**Verslag huishoudelijke elektrische installatie op laagspanning en zeer lage spanning****Algemeen:**

Referentie: <b>003-20260605-02</b>	Datum controle: <b>05/06/2026</b>
Keurder: <b>003</b>

Eigenaar:	<b>Onbekend</b>	EAN-code:	<b>Onbekend</b>
Adres installatie:	<b>Faliestraat 39, 9620 - Zottegem</b>	Nummer teller(s):	<b>1162A60</b>
		Distributienetbeheerder installatie:	<b>Fluvius</b>
Datum uitvoering installatie:	<input checked="" type="checkbox"/> Vóór 01/10/1981 <input type="checkbox"/> Tussen 01/10/1981 en 01/06/2020 <input type="checkbox"/> Vanaf 01/06/2020		
Type:	<input checked="" type="checkbox"/> Woonenheid <input type="checkbox"/> Niet-huishoudelijk <input type="checkbox"/> PV <input type="checkbox"/> Batterij <input type="checkbox"/> Laadpaal

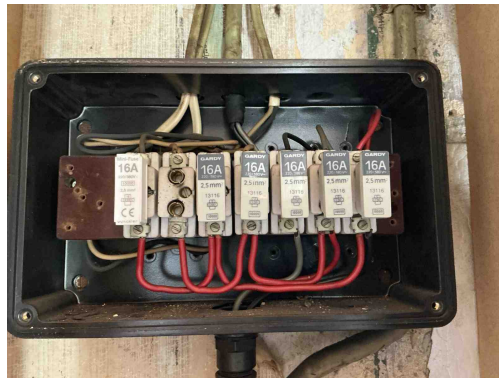
- B30** - De houder van de beveiliging in een huishoudelijke ruimte is niet voorzien van aangepaste kalibreerelementen (Boek1: 5.3.5.5).
- C38** - Het gebruikte kabeltype (snoerkabel) voldoet niet aan de specificaties die van toepassing zijn op voedingsleidingen voor vaste installatie (Boek 1: 1.4.2.1, 5.2.6.2).

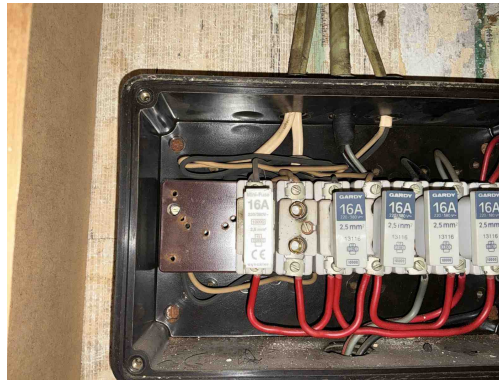
- B04** - De aanduiding van de kringen, klemmen en/of schakelapparatuur ontbreekt, is onjuist of is onvolledig (Boek 1: 3.1.3.1/5.1.6.1).

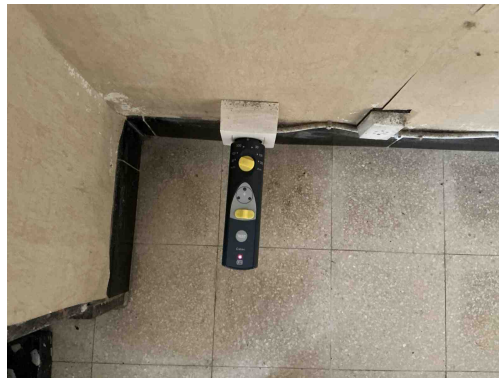
**T21** - Het elektrisch materieel is niet geplaatst volgens de voorschriften van de fabrikant/ regels van goed vakmanschap . (Boek 1: 1.4.1.3)

*Opmerking: Ophangvijzen bord niet afgedekt*

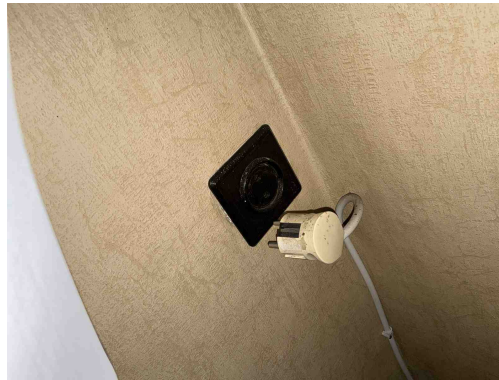
**T12** - De contactdozen bezitten geen aangesloten aardingscontact (Boek 1: 4.2.2.3/5.3.5.2).

**A20** - Er bevindt zich een contactdoos zonder beschermingsgeleider in de elektrische installatie. Deze is niet geplaatst achter een differentieelstroombeschermingsinrichting met grote (max. 30mA) of zeer grote (max. 10mA) gevoeligheid.

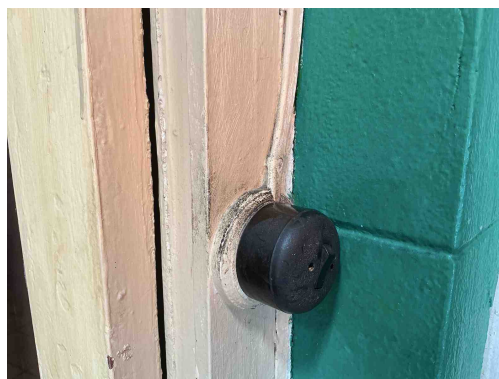
Klasse 0 toestel verboden

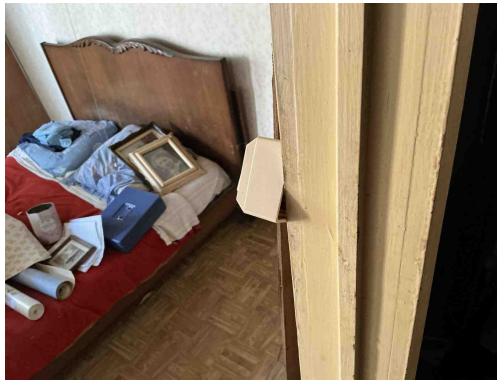
**T13** - Opbouwcontactdozen en/of -schakelaars zonder achterplaatje mogen niet rechtstreeks op een brandbare ondergrond bevestigd worden (Boek 1: 4.3.3.5).

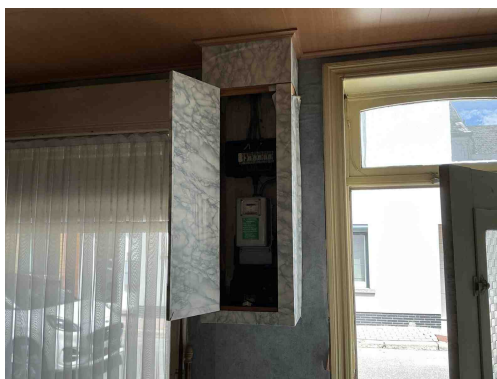
**T10** - Bepaalde contactdozen en/of schakelaars zijn niet degelijk bevestigd (Boek 1: 1.4.1.3).

**C13** - Onvoldoende bevestiging van de leiding(en) (Boek 1: 5.2.9.5).

**C27** - Het gebruik van geleiders van het type VTLmB (côte-à-côte) is niet toegestaan (Boek 1: 1.4.2.1).
